2023년도 문화재위원회

제9차 건축문화재분과위원회 회의록

사 진 대 지	
년도	1970년도
직지사 전경	
년도	1950년도
직지사 항공 사진 (망일전, 서별당 헌참)

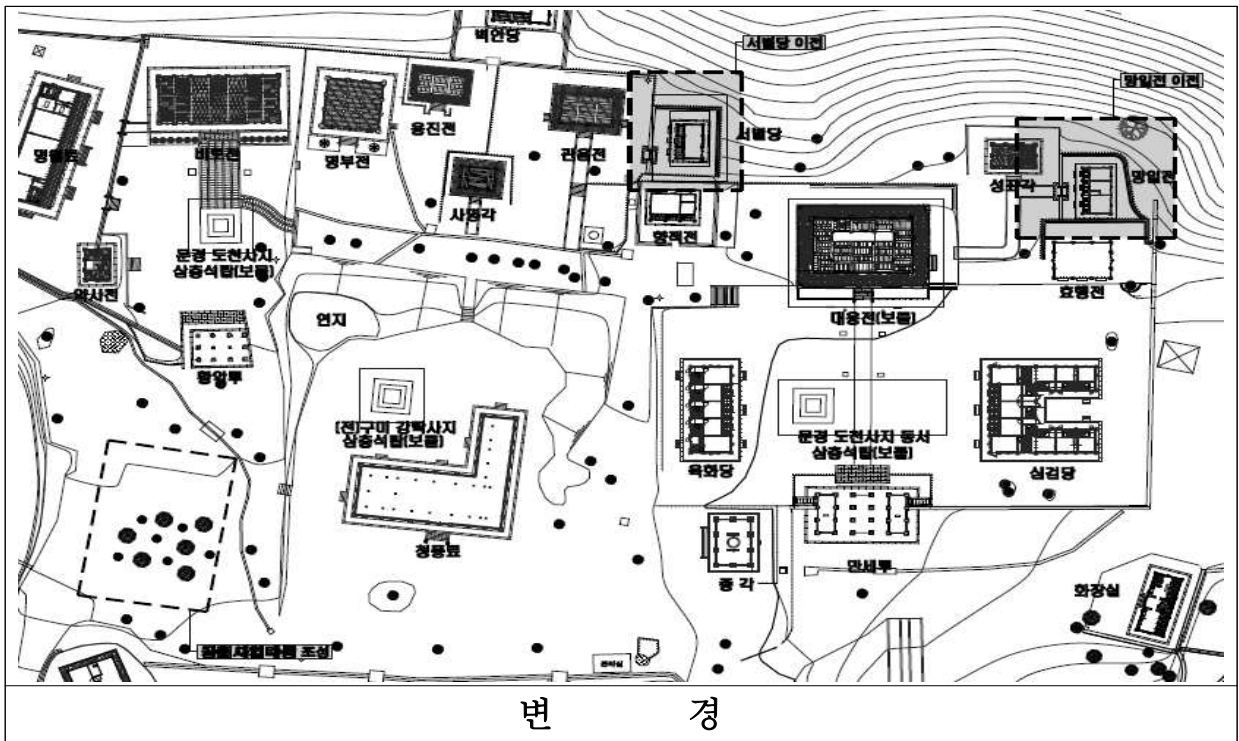
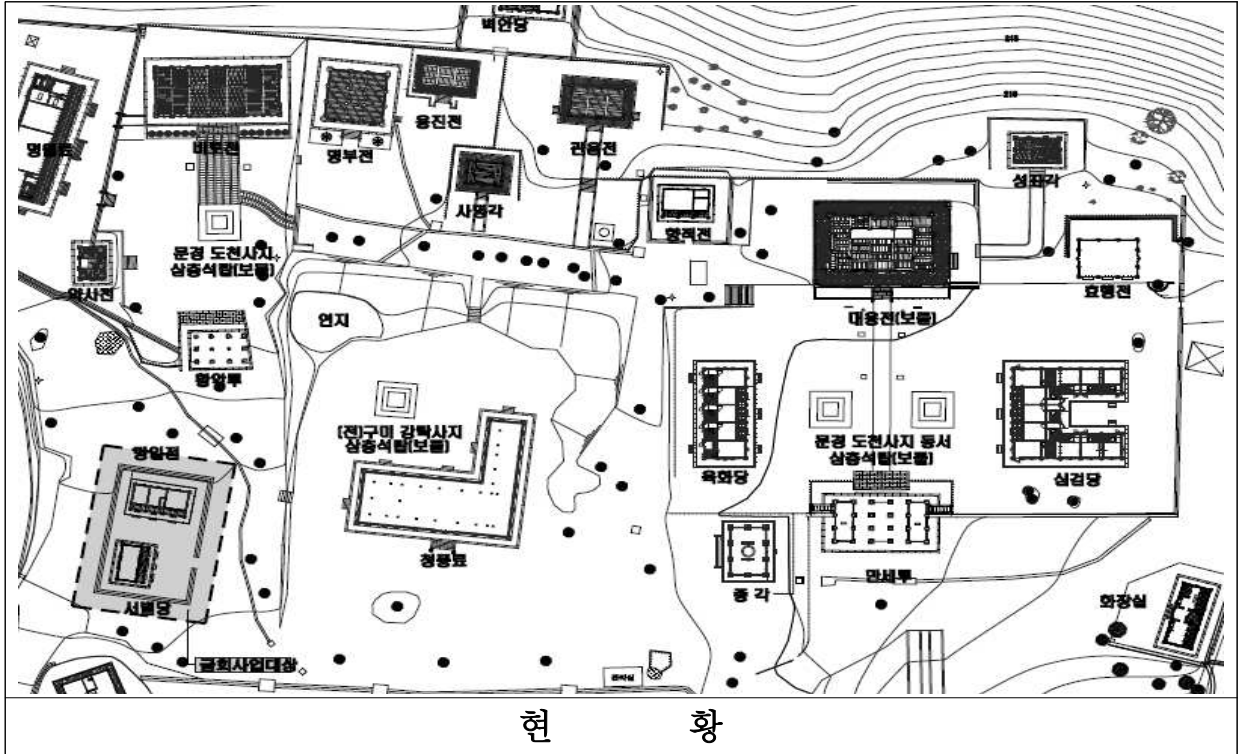
- 김천 직지사 망일전과 서별당은 1970년대 항공사진을 검토해 보면 원래 현 위치에 배치되어 있었던 전각이 아님을 확인할 수 있음.
- 이후 사역이 점차 확인되면서 주변 환경이 노전의 용도로 기능할 수 없을 정도로 번잡해 졌을 뿐만 아니라, 특히 망일전은 현재의 자리로 이진해 오는 과정에서 전통의 전형적 구조에서 벗어난 이형적인 형태로 건축되어 기울어짐과 퇴락의 정도가 심해 적절한 자리로 이진을 검토해야할 것으로 판단됨.
- 이진 위치는 사역의 전체적인 배치와 여건 등을 고려하여 추후 현장에서 면밀하게 검토되어야 할 것으로 생각됨.

- 직지사 망일전과 서별당은 비로전 좌측면에 자리 잡고 있던 것을 1970년대 이후 현재의 위치로 이전하여 요사채로 사용하고 있는 상황임.
- 현 위치는 비로전 영역과 극락전 영역 그리고 청풍료 영역이 만나는 곳에 위치하여 관람객 동선과 겹치고 있어 요사 영역이 위치하기에는 적절치 않은 점이 있으므로 이전의 필요성이 있다고 판단됨.(두 건물의 원 위치에는 주지스님채가 건립되어 이전이 불가능한 상황임)
- 망일전과 서별당은 현판 명칭에서 나타나듯이 노스님이 주불전 옆에서 기거하면서 예불을 올리는 건물이므로 불전 주변으로 이전하는 것이 적절할 것으로 판단됨.
- 따라서 신청 부지에 두 건물을 이전하되,
 - 망일전은 위계가 서별당보다 높은 점을 감안하여 대웅전 측·배면으로 이전하면서 지반 높이는 낮게하며 대웅전을 바라볼 수 있도록 배치를 조정토록 함.

- 서별당은 관음전을 바라보는 향으로 배치하면서 지반을 관음전보다 낮게 형성토록 함이 좋겠음.

② “안동 임청각 보수·복원 사업” 중 주차장 계획변경(안)

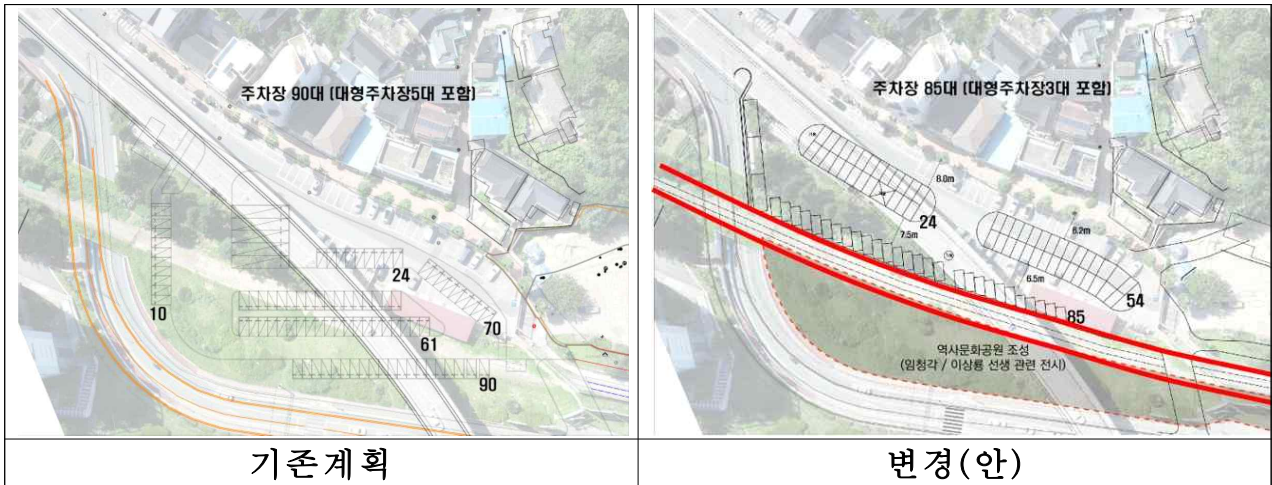
- 주차장 계획변경에 따른 기존 폐선철로 부지의 존치 및 역사문화 공원의 조성 등이 해당 문화유산에 미치는 영향검토 필요

- 조건부가결
 - 문화재보호구역 정정은 추진하되, 주차장 설계변경 기본계획(안)은 재검토 토록 함.
- 의결정족사항
 - 출석 9명 / 조건부가결 9명

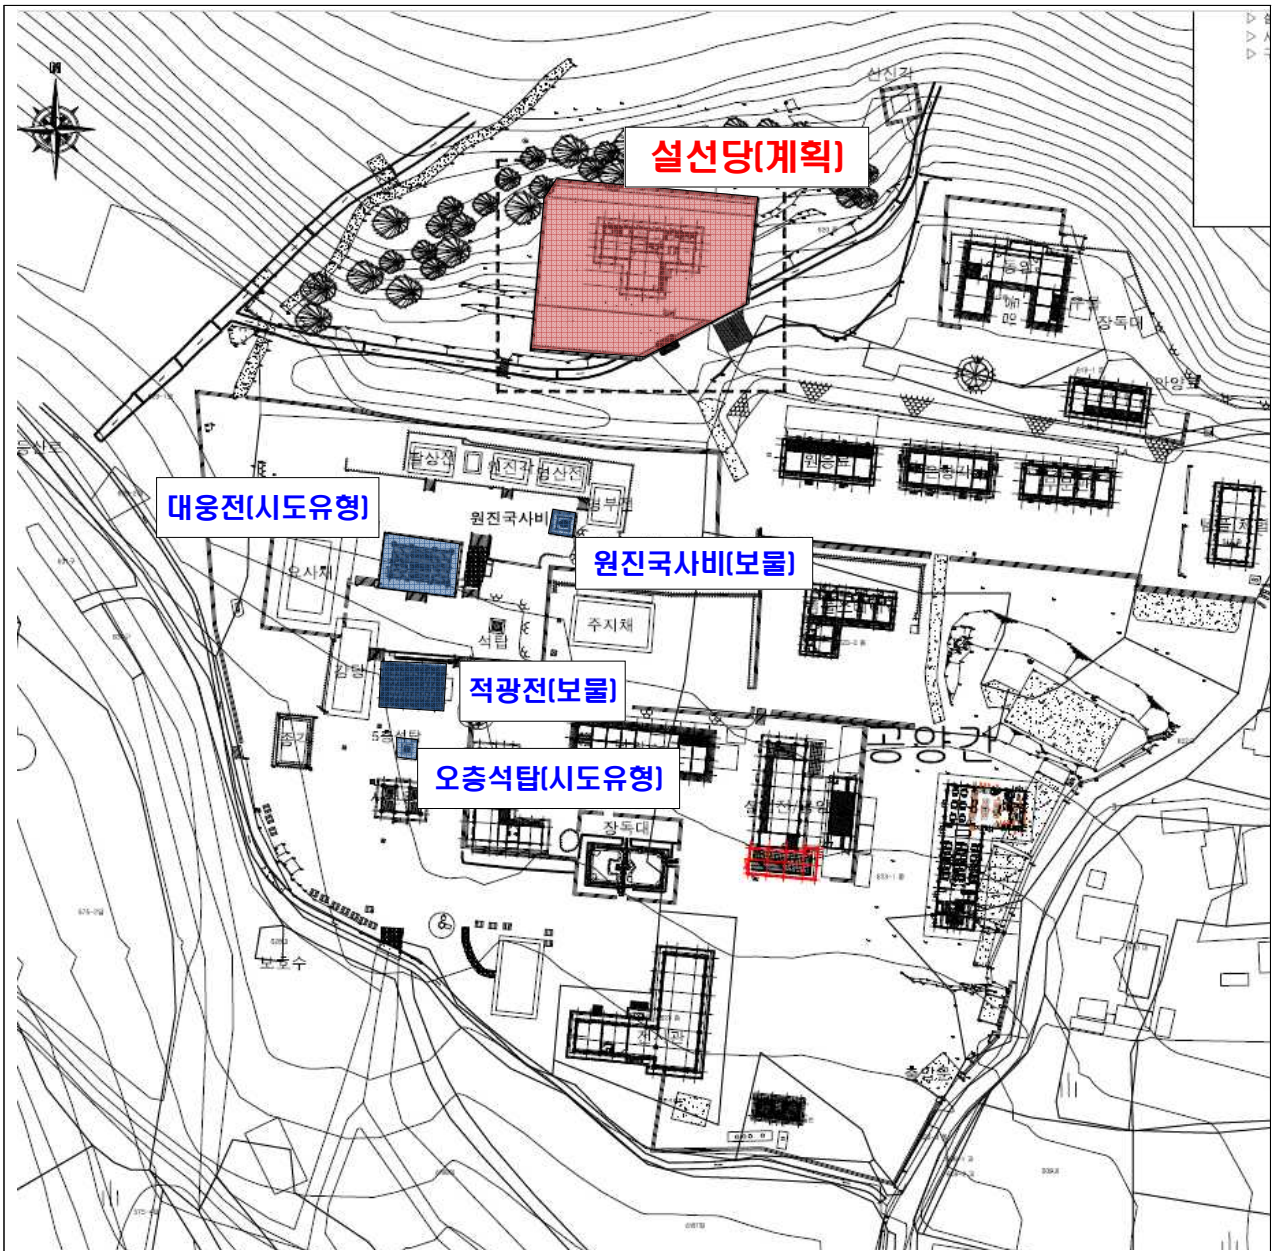
- 건립 위치는 원진국사비, 오층석탑 등 중요문화재와 동일선상의 축에 위치하지 않도록 함.
- 건물의 형태는 전통방식으로 건립하도록 함.
- 담장 외각에 배수시설을 설치하여 외부의 우수가 담장에 영향을 미치지 않도록 함.
- 담장 내부도 건물에 영향을 미치지 않도록 배수시설을 설치하도록 함.
- 설선당의 위치를 가능한 배면(우측)으로 배치하여 전면 공간을 확보토록 함.
- 담장은 토석담장으로 설치토록 함.

- 조건부가결
 - 건물 위치, 형태 등에 대해 관계 전문가 자문을 받아 추진.
- 의결정족사항
 - 출석 9명 / 조건부가결 8명, 제척 1명
